改善箇所説明図

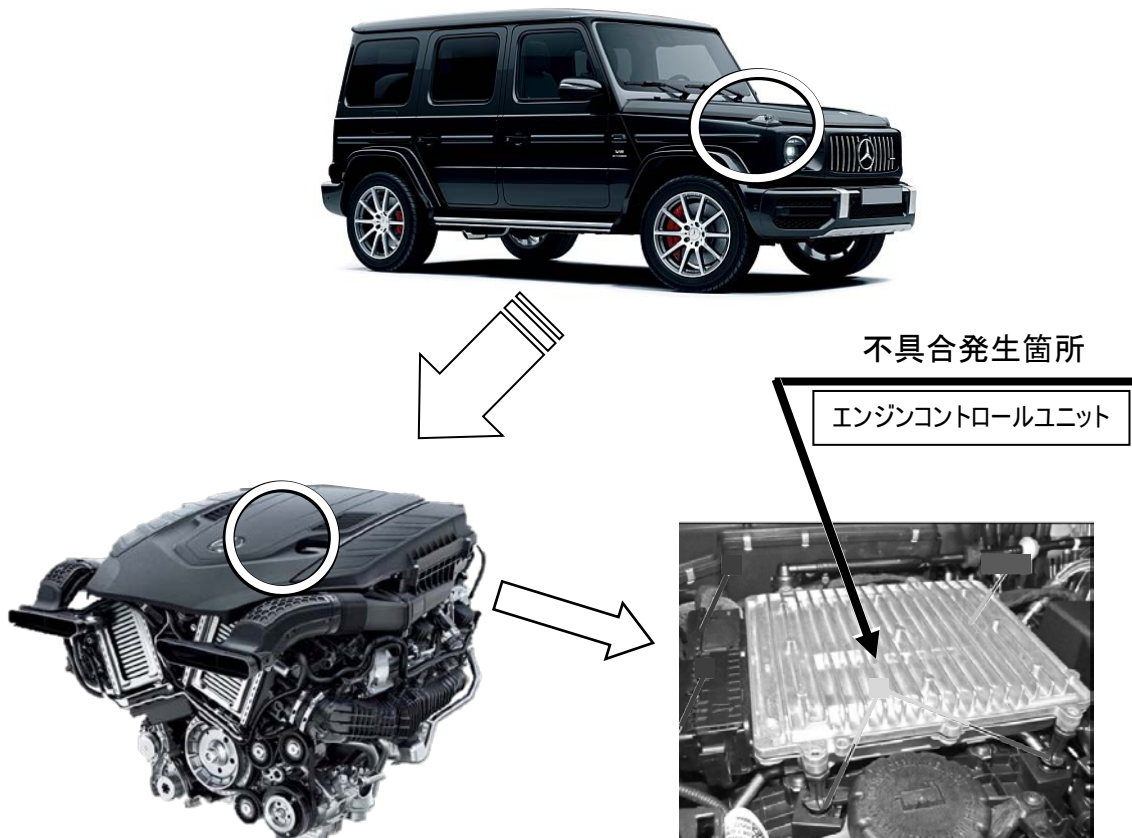
注: は対策プログラムに書き換える部位を示す

エンジンコントロールユニットにおいて、制御プログラムが不適切なため、高回転域の高負荷時に失火が発生することがある。そのため、シリンダの燃焼を休止させるとともにエンジン警告灯(MIL)が点灯し、最悪の場合、排出ガスが基準値を超えるおそれがある。

全車両、エンジンコントロールユニットの制御プログラムを対策プログラムに書き換える。
